CONCEPTO TÉCNICO SOBRE NECESIDAD DE ESTUDIOS DETALLADOS DE AMENAZA Y RIESGO POR FENOMENOS DE REMOCIÓN EN MASA DENTRO DEL TRÁMITE DE LICENCIA URBANÍSTICA	Código:	GPR-FT-10
		Versión:	04
		Fecha de revisión:	21/06/2011

1.1 CONCEPTO TÉCNICO No. CT:	7145
1.2 ÁREA:	Análisis y Mitigación de Riesgos
1.3 COORDINACIÓN:	Estudios y Conceptos Técnicos
1.4 REFERENCIA CRUZADA RADICADO FOPAE:	2013ER21728
1.5 RESPUESTA OFICIAL No.	RO-67083

2.1 SOLICITANTE:	CURADURÍA URBANA No. 4
2.2 PROYECTO:	"Vivienda"
2.3 LOCALIDAD:	4. San Cristóbal
2.4 UPZ:	32. San Blas
2.5 BARRIO O SECTOR CATASTRAL:	La Sagrada Familia
2.6 DIRECCIÓN:	Calle 18A Sur No. 12D- 36 Este (Actual) - Calle 15A Sur No.7D-36 Este (Anterior) (*)
2.7 CHIP:	AAA0000XOFZ
2.8 MANZANA CATASTRAL:	46
2.9 PREDIO CATASTRAL:	02
2.10 ÁREA (Ha):	0.0064 (**)
2.11 FECHA DE VISITA:	Diciembre 20 de 2013

Figura No. 1. Localización General del proyecto ubicado en la Calle 18A Sur No. 12D - 36 Este, en el Plano Normativo de Amenaza por Remoción en Masa del POT (Decreto 190 de 2004), el cual se encuentra en Amenaza Media.

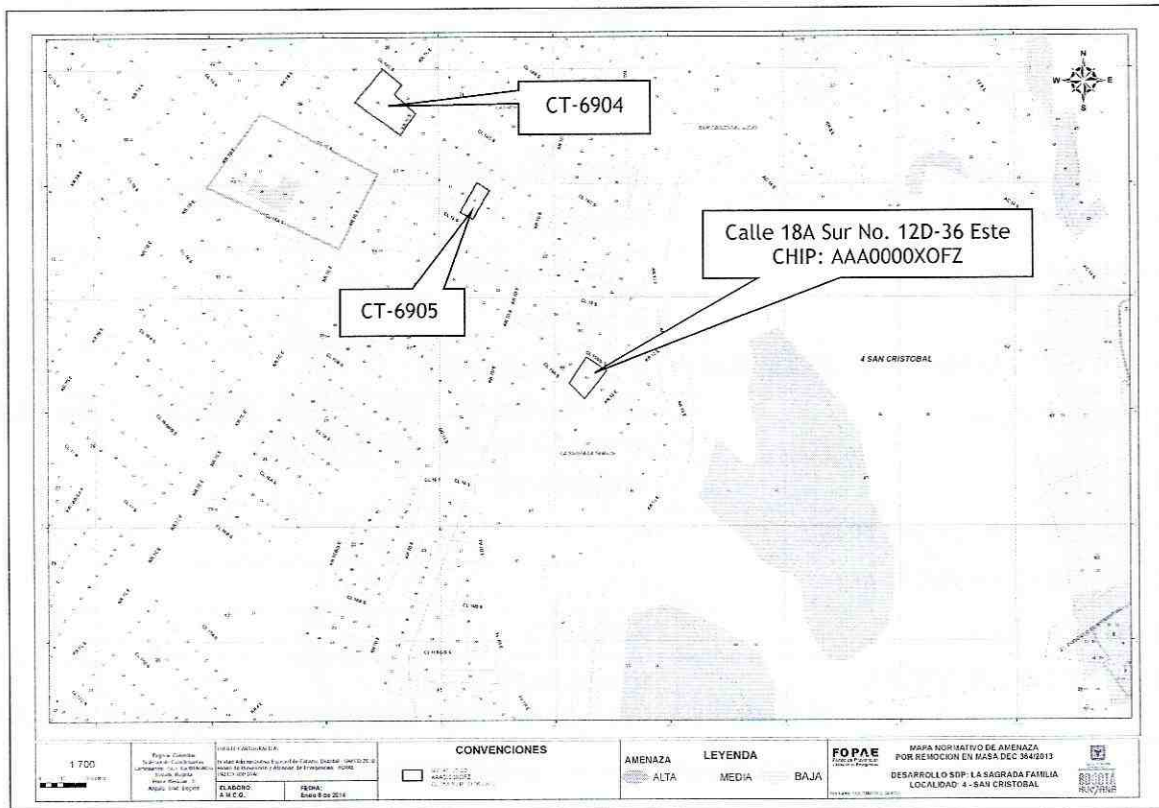
Conforme con el plano normativo de “Amenaza por Remoción en Masa” del Plan de Ordenamiento Territorial de Bogotá - POT, el sector del proyecto ubicado en la Calle 18A Sur No. 12D - 36 Este (Actual) - Calle 15A Sur No. 7D - 36 Este (Anterior), de la Localidad de San Cristóbal, se encuentra en una zona de AMENAZA MEDIA por procesos de remoción en masa (Figura 1).
